Unione Europea
REPUBBLICA ITALIANA
Regione Siciliana
Assessorato delle Infrastrutture e della Mobilità
Dipartimento Regionale Tecnico
COMMISSIONE REGIONALE DEI LAVORI PUBBLICI
legge regionale 12 luglio 2011, n. 12, art. 5 e ss.mm.ii..

VERBALE della riunione del 14 Dicembre 2022 – ore 10,00

- 1. Intervento per i "Lavori di messa in sicurezza del nastro autostradale a seguito dei fenomeni dissestativi che hanno interessato il versante in corrispondenza della progressiva chilometrica 32+700 dell'Autostrada Messina-Catania in Letojanni (ME). FSC 2014/2020 Patto per il sud Regione Siciliana – Area Tematica 2 “Ambiente” Obiettivo strategico “Dissesto idrogeologico”;**
- 2. Varie ed eventuali.**

Sezione dell’intervento: configurazione prevista nella perizia di variante

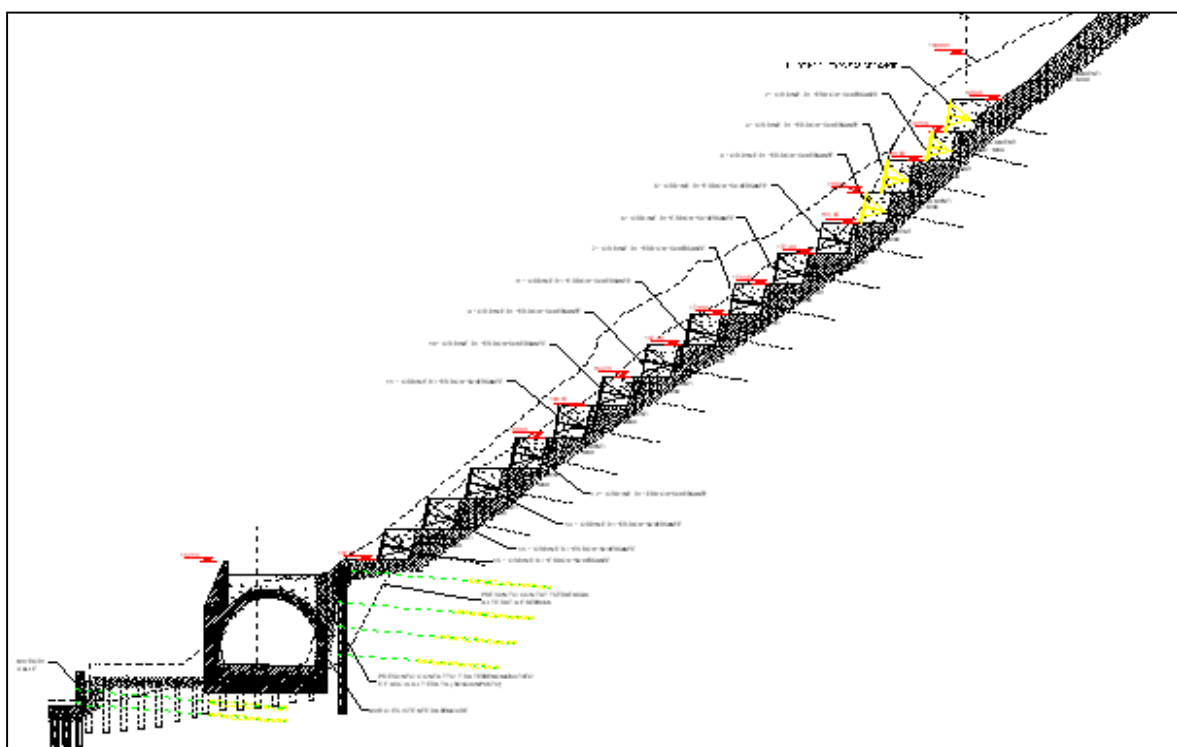
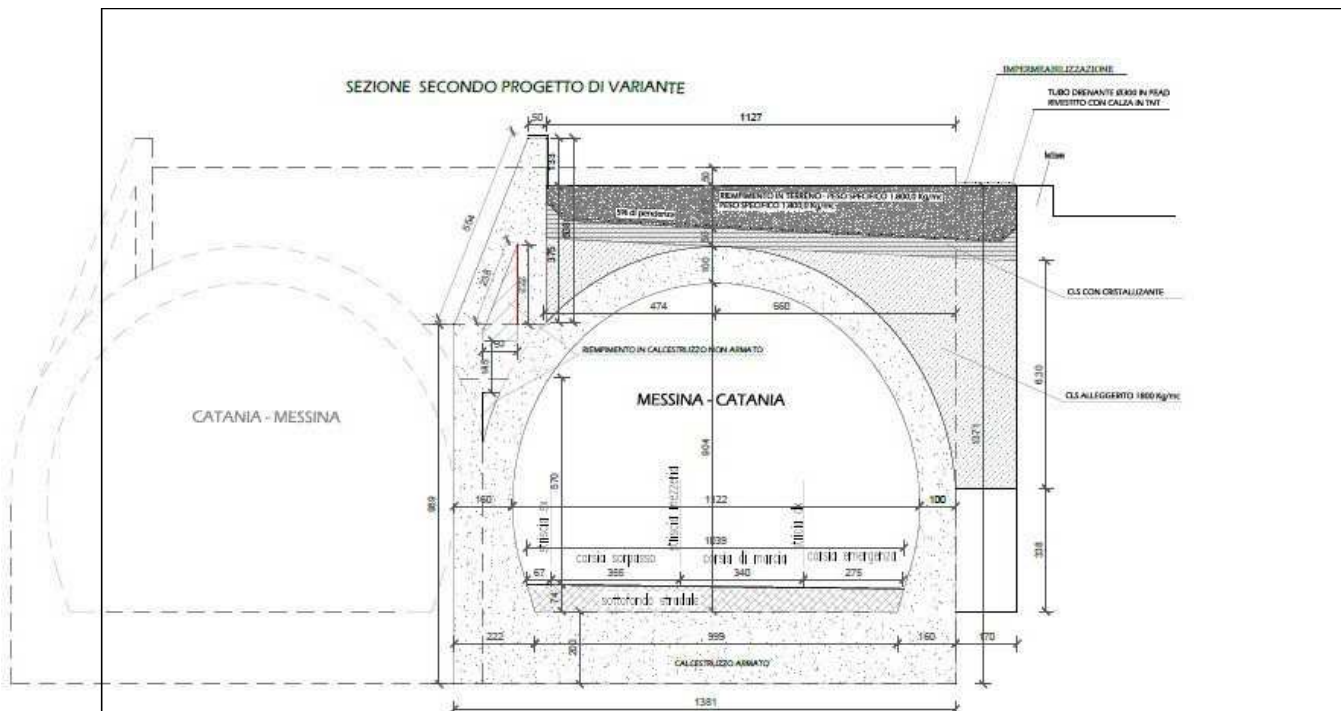
Nel corso dell'esecuzione dei lavori appaltati e, segnatamente, all'atto della realizzazione dei filari di elementi consolidanti singolarmente tirantati (Erdox), il materiale mobilitato in numerosi punti presentava una profondità inferiore a quella ipotizzata in progetto e in altri punti è stata osservata una resistenza allo scavo simile a quella di roccia compatta.

Inoltre, a seguito della realizzazione della paratia di pali a doppia berlinese dotata di quattro ordini di tiranti, è stata riscontrata la reale superficie di scivolamento, ipotizzata in progetto a livello del piede del versante, a una quota ben più alta (tra il secondo e il terzo ordine di tiranti). Il monitoraggio, con l'introduzione di inclinometri, ha inoltre mostrato che con la paratia è stato realizzato un contrasto di gran lunga più efficace rispetto alle azioni attese, per cui gli esiti della rielaborazione delle verifiche geotecniche eseguite all'atto della partecipazione alla gara ha condotto a risultati che assicurano la maggiore stabilità del versante grazie ai contributi dei filari di elementi Erdox e dalla paratia tirantata.

Un ulteriore elemento in favore del miglioramento delle condizioni di sito rispetto a quelle poste a sostegno del progetto originario è costituito dal rinvenimento, durante gli scavi per la realizzazione della fondazione della galleria lato monte, di roccia compatta per l'intera estensione della galleria e per tutta la profondità di scavo. Contestualmente agli scavi sono state eseguite indagini geognostiche suppletive rinvenendo roccia compatta, talché la direzione dei lavori e il R.U.P., sentito il Collaudatore, hanno determinato di eliminare i pali consolidanti previsti in sottofondazione.

In dipendenza di quanto precede la direzione dei lavori e il Collaudatore statico in corso d'opera, prof. ing. Francesco Castelli, hanno avviato una riflessione sull'opportunità di rivedere la restante parte di progetto delle opere in corso di realizzazione e, in particolare, di valutare la possibilità di realizzare soltanto la galleria di monte, eliminando totalmente quella di valle e i conseguenti lavori di rifacimento dei muri tra l'autostrada e la contigua strada statale.

Gli studi e le verifiche condotte in tal senso (realizzazione della sola galleria di monte, secondo le Nuove Norme

Tecniche 2018) hanno fornito risultati positivi sotto il profilo geotecnico e adeguata risposta alle spinte sismiche, mentre, sotto il profilo strutturale è emersa la necessità di “raddoppiare” le sezioni resistenti di lato valle realizzando un “contro piedritto” di pari spessore per l’intera estensione, sfruttando il residuo spazio dello spartitraffico.
